DEMANDE D'AUTORISATION DE CREATION DU PROJET CIGEO

« GP2 » - SURETE EN EXPLOITATION

Rapport IRSN N° 2024-00623

Rapport établi en support à l'avis IRSN/2024-00167 du 29 novembre 2024

Figure 28. Exploration des incertitudes au niveau SMS par « arbre logique », d'après la figure 4.1 du rapport [98] de l'Andra. Figure modifiée par l'ajout du SDD-2023 (en rouge), enveloppe du SDD-2016 (en vert) et du percentile 75.

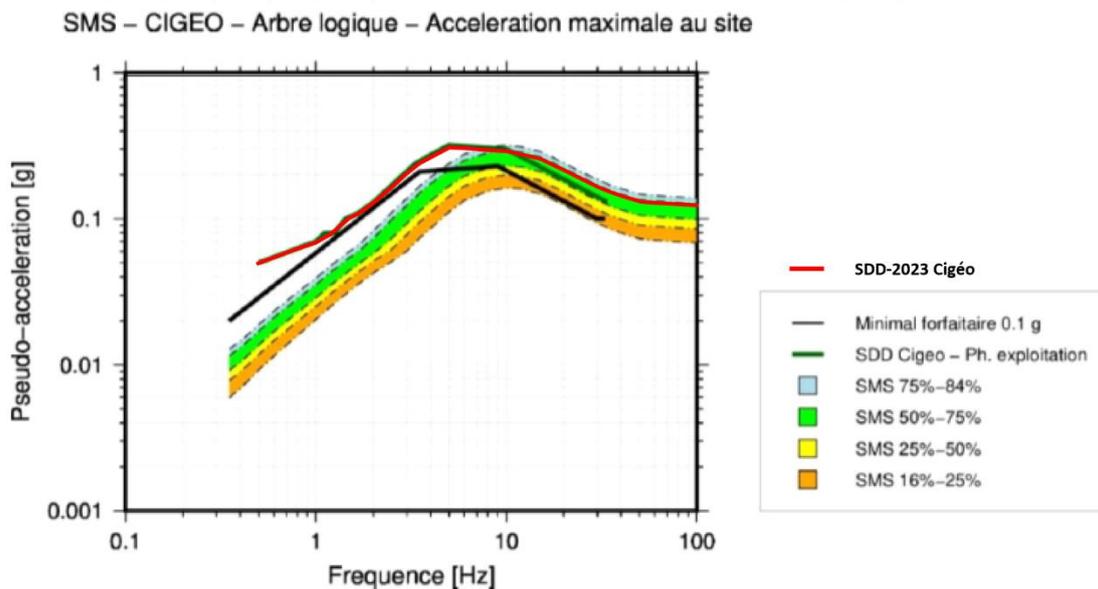
L'évaluation du SDD-2023, envisagé par l'Andra comme nouveau spectre de dimensionnement, appelle les remarques suivantes.

Figure 29. Exploration des incertitudes au niveau SMS selon les hypothèses de l'IRSN. Voir la légende sur la figure. Le spectre 1,5 x SDD-2016 correspond à l'évaluation par l'Andra de la robustesse de l'installation à une majoration de 50 % du SDD-2016.

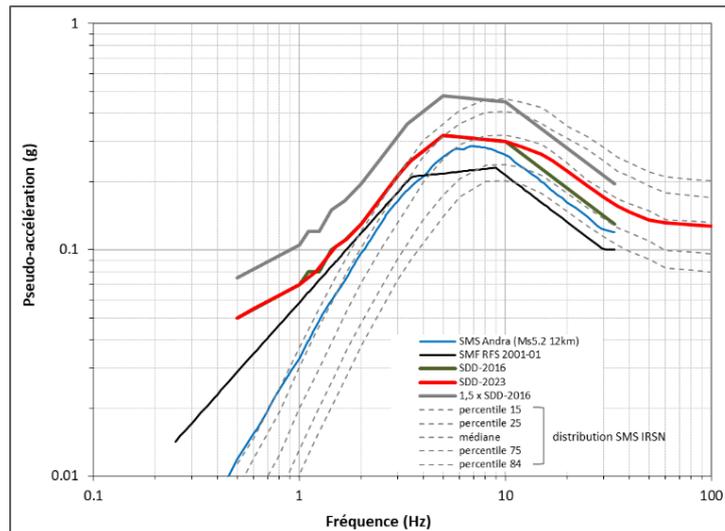
L'IRSN relève qu'au-delà de 7 Hz, le SDD-2023 se situe au niveau de la médiane de la distribution des spectres SMS qu'il a calculés. En revanche, le spectre 1,5 x SDD-2016, qui correspond à l'évaluation par l'Andra de la robustesse de l'installation à l'aléa sismique par une majoration de 50 % du SDD-2016 (cf. chapitre 4.4.1.2 du présent rapport), se situe au-delà du percentile 84 jusqu'à 10 Hz, puis voisin du percentile 75 au-dessus (Figure 29).
